Le **15 MARS 2013**

Dossier n° EE-681-12

Avis de l'autorité environnementale sur le prolongement de la ligne T7 du tramway Juvisy-sur-Orge – Athis-Mons (Essonne).

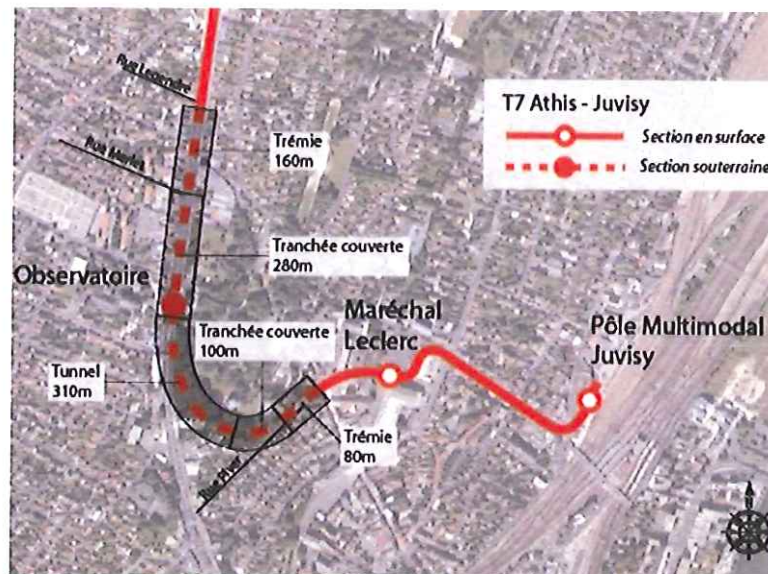
Dans la séquence 1 du tracé, la plate-forme du tramway va s'insérer au milieu des voiries déjà existantes excepté au niveau du passage en tranchée couverte et dans le tunnel sous le Parc de Mairie de Juvisy-sur-Orge. Le dossier ne prévoit que des secteurs de pleine terre végétalisés où les eaux de pluie pourraient s'infiltrer et n'envisage d'imperméabiliser que les secteurs de carrefours par rapport à la situation actuelle.

Dans les séquences 2 et 3 du tracé, les nouveaux espaces investis, notamment en tranchée couverte, il est prévu de rejeter les eaux de ruissellement générées au réseau. L'autorité environnementale souligne l'absence de prise en charge des ruissellements sur certains tronçons. Le rejet direct au réseau, ne respecte pas le SDAGE, Schéma Directeur d'aménagement et de Gestion des Eaux (SDAGE Seine-Normandie approuvé le 20 novembre 2009). Celui-ci recommande, en effet, de réguler les eaux de ruissellement générées par l'urbanisation.

Extrait plan de situation page 135

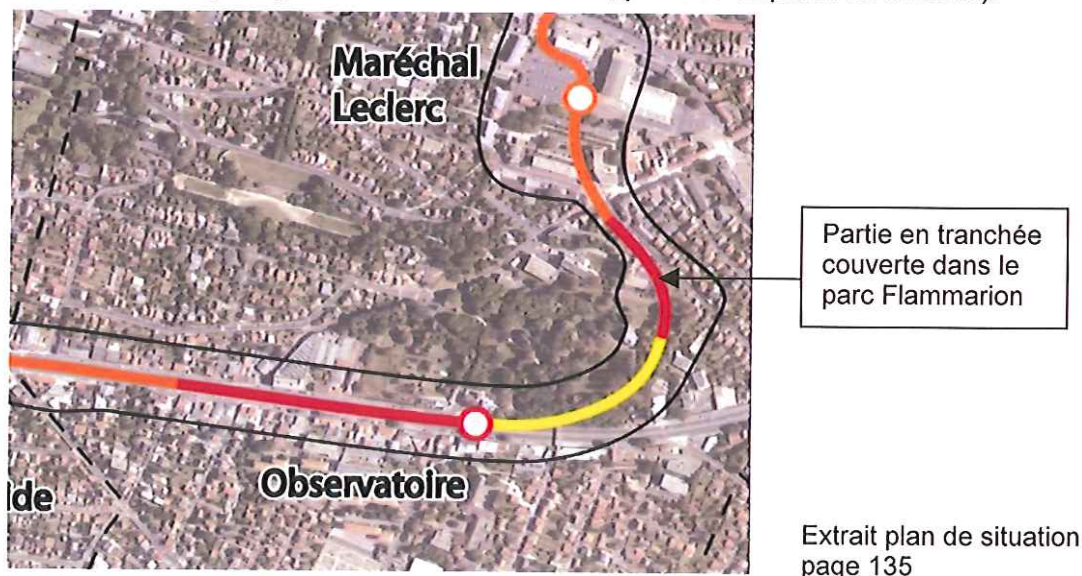
Ce chapitre aurait pu être davantage développé. Le dossier mentionne dans certains chapitres, que des abattages d'arbres seront nécessaires, non seulement le long de l'axe routier, mais également dans le parc de la mairie (site inscrit du parc de Bel Fontaine). L'impact sur le paysage sera fort en phase travaux et en phase d'exploitation. Le projet prévoit un passage en tunnel sur environ 300 m, suivi d'une tranchée couverte d'environ 100 m. Le tunnel permettra de limiter l'impact de l'infrastructure, y compris en phase de travaux. La réalisation de la tranchée couverte implique, quant à elle, la suppression de toute trame boisée et végétale. A ce sujet, les plans disponibles dans les autres chapitres restent assez vagues (plan de situation ci-dessous, plan des emprises de chantier).

L'impact paysager pourrait donc se révéler important localement compte tenu de la situation en contrebas de la mairie (voir photo ci après), l'autorité environnementale s'interroge sur les motifs ayant conduit à ne pas prolonger davantage la partie en tunnel (topographie ? stabilité du bâti alentour ?) . Ce point mériterait un développement spécifique compte tenu de la sensibilité des lieux. Dans la mesure où le maître d'ouvrage ne peut limiter davantage le linéaire de tranchée couverte au profit d'un passage en tunnel, la restitution d'une trame arborée au dessus de la tranchée couverte apparaît une mesure *a minima*.

Zones où la végétation pourrait être supprimée dans l'emprise de la tranchée couverte d'après :

- 1 - le plan des emprises de chantier
- 2 - le plan de situation et le plan présenté en page 1
